SUPERINTENDENCIA DE INDUSTRIA Y COMERCIO	
RAD: 11-50774- -4	FECHA: 2013-04-26 15:54:25
DEP: 2020 DIRECCION DE NUEVAS CREACIONES	EVE: 1 REGISTRO/DEPOSITO/CONCESION/DEPOSITO
TRA: 2 PATENTES DE INVENCION	FOLIOS: 5
ACT: 519 PRESENTACION

Como resultado del examen de fondo realizado, con fundamento en el Artículo 45 de la Decisión 486 de la Comisión de la Comunidad Andina, se comunica:

Título de la solicitud: “Proceso de obtención de agua magnetizada y aparato”.

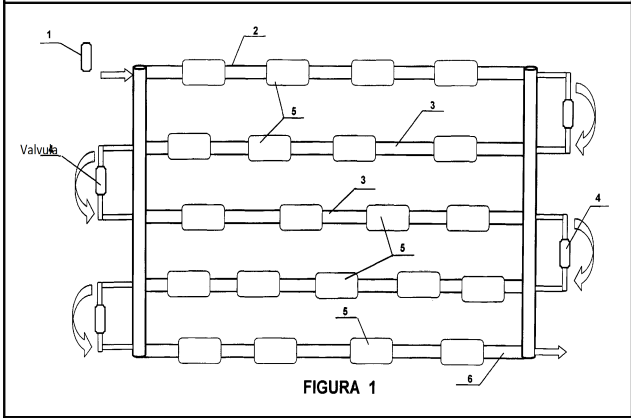
Por lo tanto, el problema técnico objetivo que pretende resolver esta invención se puede formular así: “¿cómo modificar el acondicionador de agua magnético conocido en D1 para conseguir “que el proceso de magnetización del agua se realice en varias etapas, sin que el agua entre en contacto directo con los imanes, para así mantenerla esterilizada, y sin tener que causar transformaciones permanentes en los tubos; además, acoplar mejor el sistema a las distintas demandas de producción, para lograr

Sin embargo, los tubos que tienen en su superficie exterior una serie de imanes para conseguir que el proceso de magnetización del agua se realice en varias etapas, sin que el agua entre en contacto directo con los imanes, para así mantenerla esterilizada, y sin tener que causar transformaciones permanentes en los tubos; además, acoplar mejor el sistema a las distintas demandas de producción, para lograr que el mencionado proceso sea más flexible, ya está divulgada en el documento D2 que se refiere a un inductor magnético para inducir un campo magnético y los efectos electromagnéticos en el agua que pasa a través de un conducto, en el que las mitades semicilíndricas están posicionadas de forma alineada alrededor de un tubo de agua (Col. 2, Líneas 1 a 5).

En consecuencia, la persona del oficio normalmente versada en la materia, incluiría “las mitades semicilíndricas posicionadas de forma alineada alrededor de un tubo de agua” del documento D2 en el acondicionador de agua magnético divulgado en el documento D1 para llegar así al objeto de la reivindicación 1 de la solicitud. Por lo cual se considera obvia.

Adicionalmente, la conexión de los tubos por medio de válvulas es una práctica común en los dispositivos de tratamiento de agua ⁽³⁾, que pertenecen al mismo campo técnico de la invención, para aislar y estancar el agua durante el proceso de magnetizado, logrando con esto un magnetizado del agua más uniforme. Por tanto, la persona normalmente versada en la materia incluiría a válvulas a modo de elemento de conexión entre los tubos del acondicionador de agua magnético de D1 para llegar así al objeto de la reivindicación 1 de la solicitud. Lo anterior se puede observar en el cuadro comparativo a continuación.
